VARIANTE AL REGOLAMENTO URBANISTICO FINALIZZATA ALLA REALIZZAZIONE DI STRUTTURE SANITARIE E SCOLASTICHE IN VIA BARBERINESE

RELAZIONE DI SINTESI

gennaio 2012

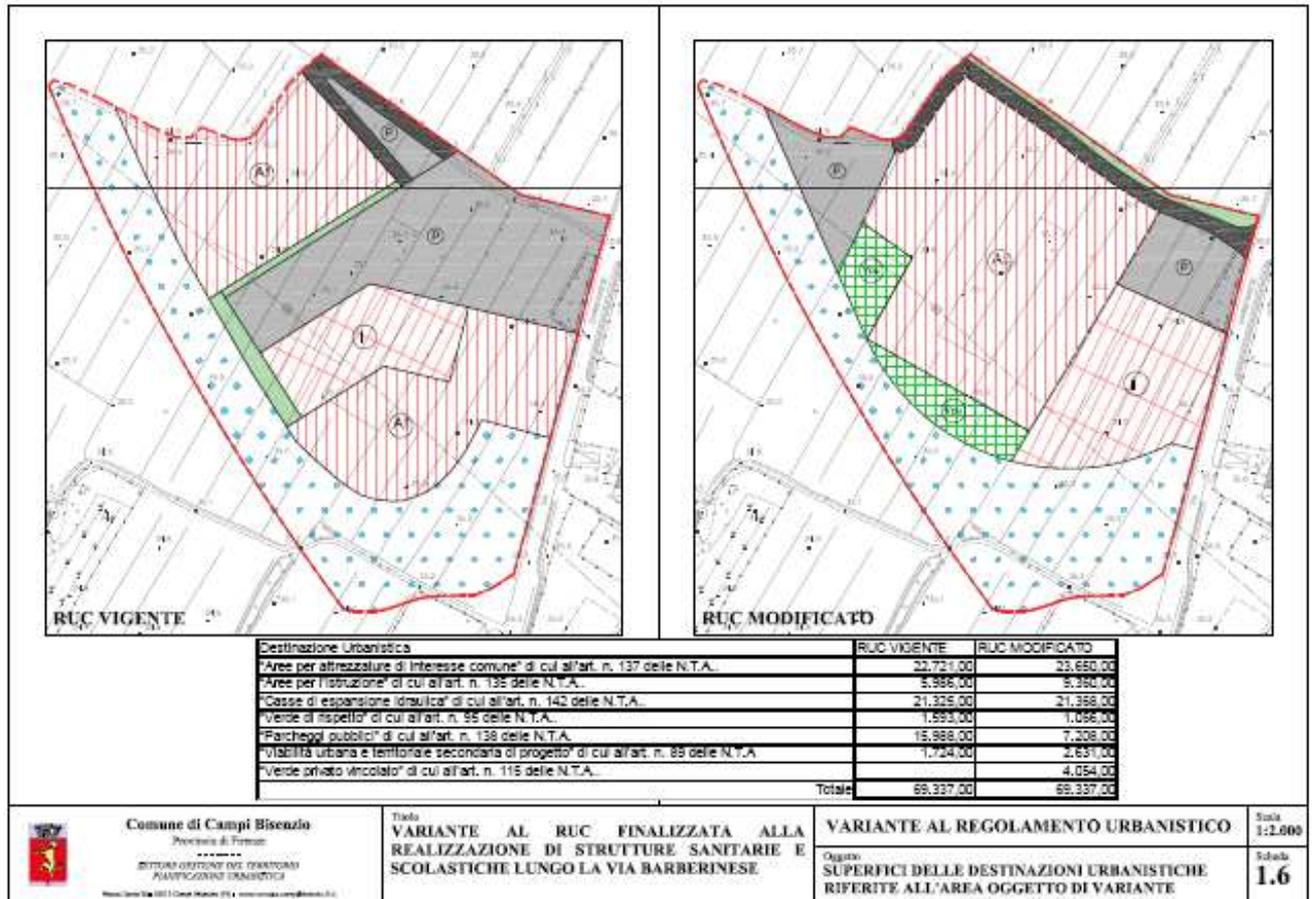
Il consigliere comunale esprime preoccupazione per la pericolosità idraulica della zona interessata dall'intervento in quanto l'area si trova a una quota inferiore di quella di sicurezza

4. In riferimento a quanto evidenziato al contributo pervenuto riguardo ad una presunta "pericolosità" dell'area da un punto di vista idraulico si evidenzia quanto segue:

Il PAI - *Piano Assetto Idrogeologico-stralcio rischio idraulico* così come modificato con Decreti del Presidente dell'Autorità di Bacino del Fiume Arno datati 2007, 2010 e 2011 classifica l'area in oggetto in parte "P1-pericolosità bassa" e in parte in "P2- pericolosità media".

L'aggiornamento della carta dei battenti idraulici approvata con Del.G.C. n. 2 del 10.01.2012, redatta sulla base degli studi effettuati in accordo con l'Autorità di Bacino del Fiume Arno, evidenzia sull'area un battente di 35,32 e una conseguente livelletta di messa in sicurezza sopra alla quale impostare i piani di calpestio utili post a quota 35.82.

La relazione geologico-idraulica allegata alla variante, redatta dallo studio Geoco e dall'ing. Sorbi, prescrive, oltre a vari adempimenti ed opere, che il primo piano di calpestio utile sia posto a quota 36.50 e che le aree pertinenziali siano a quota 36 mentre il piano di campagna è intorno a 35,30 mt.
